N/Réf. : IXL20683_719_PU
Gest. : BDG/MLL
V/Réf. : PU2023/373-242/44
Corr: Francis Dusenge
NOVA : 09/XFD/1915919

IXELLES. Rue de la Paix, 44
(= partiellement en zone de protection de l'église Saint-Boniface classée comme monument)
PERMIS D'URBANISME: mettre en conformité la division des étages en 2 logements et la construction d'une lucarne arrière, modifier l'aspect de la façade à rue, rehausser la lucarne sur le versant avant de la toiture et aménager une terrasse en intérieur d'îlot

Avis de la CRMS

Contexte patrimonial (©Brugis) – Vue d'ensemble dans la rue de la Paix et vue du n°44 (extr. du dossier de demande)

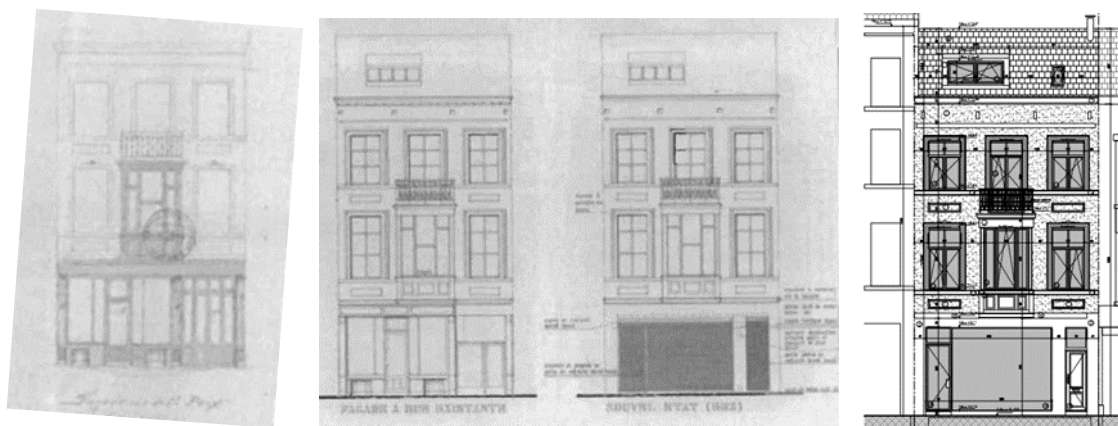
La demande n'a pas d'impact défavorable sur les vues vers et depuis le bien classé. Le remplacement des menuiseries existantes en PVC peu qualitatives par des menuiseries en bois (châssis, porte) est positif. La CRMS recommande cependant de se rapprocher au maximum des menuiseries d'origine (notamment en ce qui concerne les divisions du châssis de l'oriel) et de les peindre dans une teinte claire. La devanture gagnerait par ailleurs en qualité par l'ajout d'une allège pleine.
